**DEMANDE D'AUTORISATION D'EXPLOITER UNE INSTALLATION CLASSÉE POUR LA PROTECTION DE  
L'ENVIRONNEMENT (ICPE) SUR LE TERRITOIRE DES COMMUNES DE MÉHARICOURT, ROUVROY-EN-SANTERRE  
ET WARVILLERS (80)**

**PROJET DE CRÉATION D'UN PARC ÉOLIEN  
DÉPOSÉ PAR LA SOCIÉTÉ « FERME ÉOLIENNE DU BOIS MADAME »**

**AVIS DE L'AUTORITE ENVIRONNEMENTALE  
SUR L'ETUDE D'IMPACT ET L'ETUDE DE DANGERS**

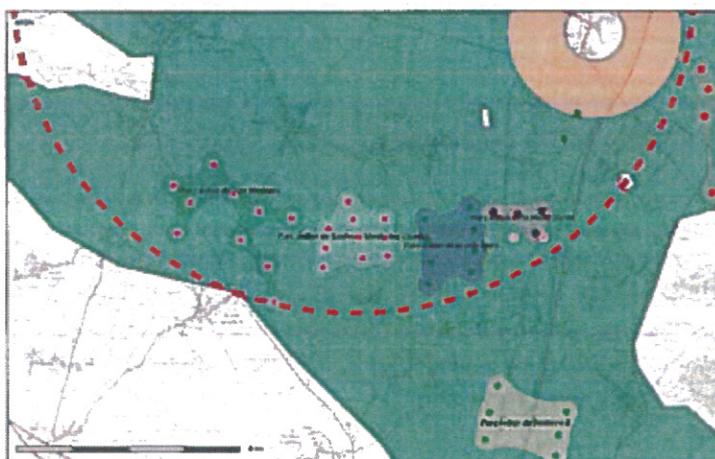
Enfin, l'autorité environnementale attire l'attention sur la présence de 2 projets de parcs éolien actuellement en instruction à proximité immédiate du présent projet : les parcs éoliens du Santerre, composé de 10 éoliennes, et de la Haute Borne, composé de 4 éoliennes.

Bien que ceux-ci ne soient pas considérés comme des projets connus, il importe que les effets cumulés avec ces projets éoliens soient étudiés.

En effet, ces 3 parcs se situent dans une zone de densification dont les principes d'aménagement sont rappelés dans le SRE. L'objectif au sein de ces zones est que l'ensemble des éoliennes soient organisées dans une logique commune. De plus, le SRE précise que des respirations paysagères doivent être envisagées entre les parcs éoliens, notamment par des distances internes à un pôle (distance pouvant être de 2 à 5 kilomètres à adapter entre les différents sites). L'objectif de ces recommandations du SRE est d'éviter les effets d'encercllement des zones habitées et/ou les phénomènes de saturation.
